CORNARE	Número de Expediente: 20042023	
NÚMERO RADICADO:	131-0298-2019	
Sede o Regional:	Regional Valles de San Nicolás	
Tipo de documento:	ACTOS ADMINISTRATIVOS-RESOLUCIONES AM...	
Fecha: 27/03/2019	Hora: 14:04:29.72...	Follos: 11

RESOLUCIÓN No.

POR MEDIO DE LA CUAL SE OTORGA UN PERMISO DE VERTIMIENTOS Y SE ADOPTAN OTRAS DETERMINACIONES.

Fotografía 2. STARD # 2

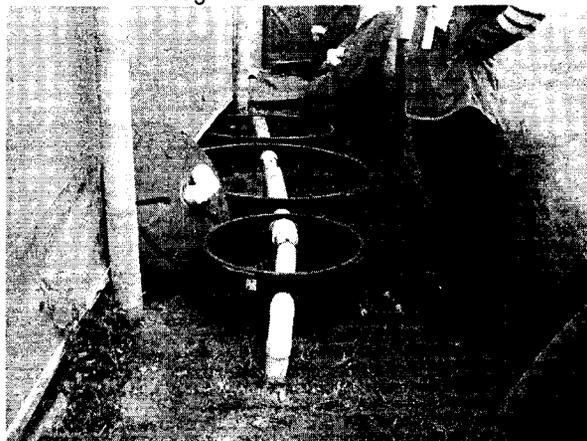
- El **STARD # 2**, está compuesto por un tanque séptico, de dos compartimientos y dos filtros anaerobios de flujo ascendente fafa, el efluente es entregado a campo de infiltración.

Fotografía 3. STARnD, Tren de tratamiento para el lavado de equipos.

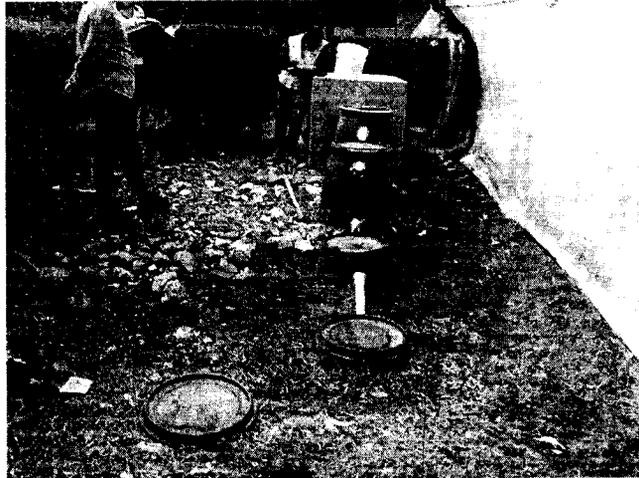
Según lo observado de las aguas residuales no domésticas: El sistema de tratamiento de aguas residuales no domésticas, recibe las aguas que se generan en el lavado de equipos de protección personal y equipos de fumigación, conformados por tres tanques de adsorción con filtros de mármol picado, ladrillo molido y carbón activado granulado.
